ALPS処理水希釈放出設備及び関連施設の新設について

2022年1月11日

東京電力ホールディングス株式会社

1. ALPS処理水の海洋放出設備の申請内容等に係る主要な論点 (※) に対する回答

⑥不具合の発生時における設備の設計の妥当性評価

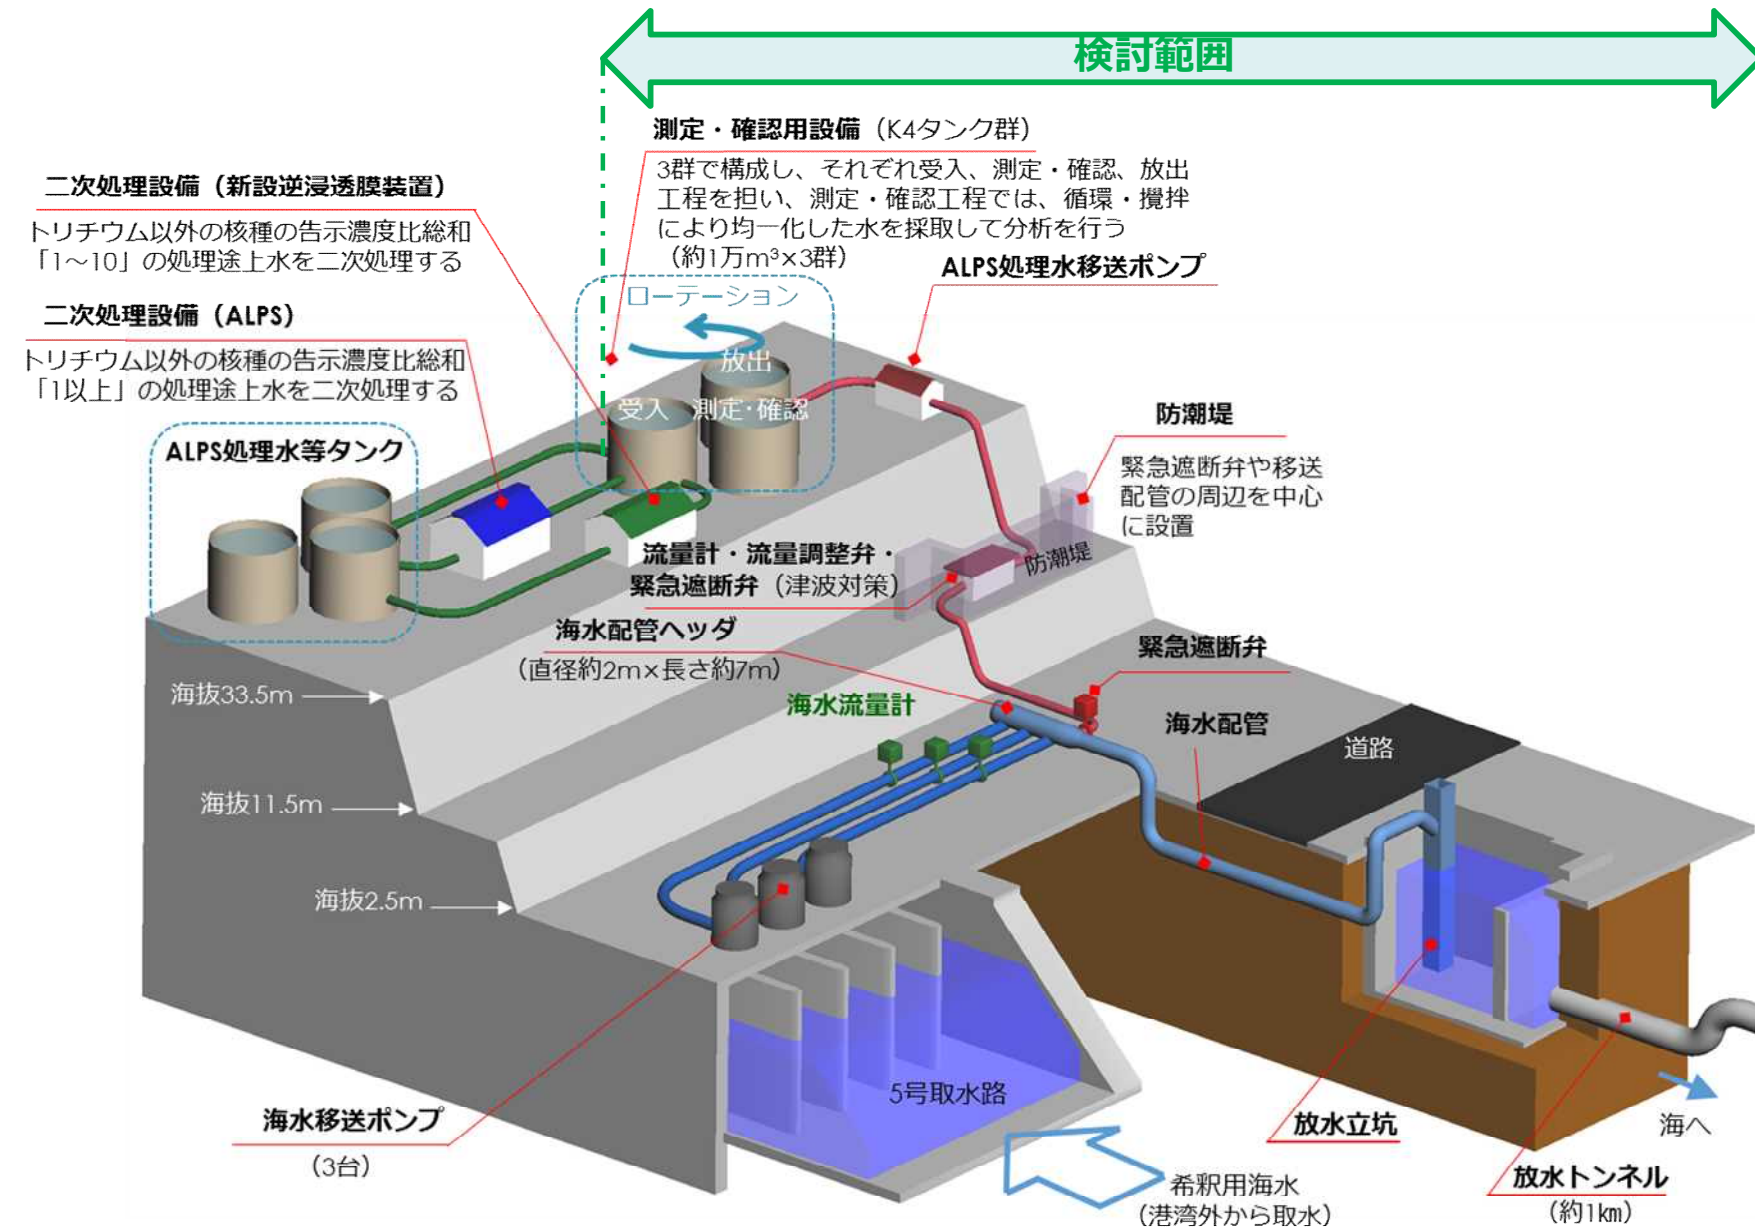
- ALPS処理水の海洋放出時に機器の故障等により異常が生じ、意図しない形でALPS処理水が海洋へ放出される事象（以下「異常事象」という。）が発生した場合において、当該事象に対処するために必要な設備、体制及び手順を説明するとともに、これらによる対策を講じた場合の放出量を評価すること。
- 上記の評価に当たっては、ALPS処理水の放出量の観点で最も厳しい異常事象を選定し、その解析においては、結果が最も厳しくなるような機器の単一故障等を仮定すること。

- ALPS処理水希釈放出設備及び関連施設における不具合の発生時における設備の設計の妥当性評価の検討範囲は、今回実施計画の変更申請を行った測定・確認用タンクから下流とする。

- ALPS処理水希釈放出設備は、測定・確認用設備、移送設備、希釈設備により構成。
- これらの設備について、『意図しない形でのALPS処理水の海洋放出』を頂上事象としたフォルトツリー解析により、動的機器（電源・駆動系、計測制御系を含む）の単一故障、単一誤動作を想定しても放出量が発生しないこと或いは極めて小さいことを確認することで、設計・運用の妥当性を確認する。
- なお、外部事象については、主要な論点「2-1(1)⑤機器の構造・強度、地震・津波など自然現象に対する防護等」において、設計の妥当性を示すことから、異常事象の抽出では考慮しない。

- 放水設備の主要設備は、放水立坑（下流水槽）、放水トンネル、放水口により構成。
- 放水設備においては、内包水が海水希釈したALPS処理水であること、岩盤層を通過させるため、漏えいリスクが小さく、且つ耐震性に優れた構造を確保していることから、異常事象の抽出は行わない。
- なお、放水設備は構造強度、耐震等を含めて、長期間の使用に耐えうる設計であることを、今後の審査会合の中で説明していく。
